CIRKULÆRE

☐ Generelt	☐ Salg	□ Ledelse	□ Marketing □	✓ Lager	✓ Service	
Cirkulære nummer: Emne: Nyheder på anhængertræk					EF-0030	
Udsendt af: Lars Bruun					Side: 1 af 2	
Udsendt: 17. November 2017					Bilag:0

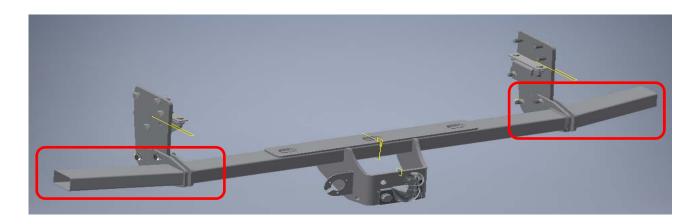
Pr. dags dato har vi ændret kuglehovedet på Isuzu standard træk til denne model, som naturligvis også er galvaniseret ligesom resten af trækket:

Årsagen til dette skift er, at kuglen flyttes ca. 5 cm bagud, hvilket gør, at den kan ses af bilens bakkamera. Varenummer på kuglehoved løst = 8012-00019
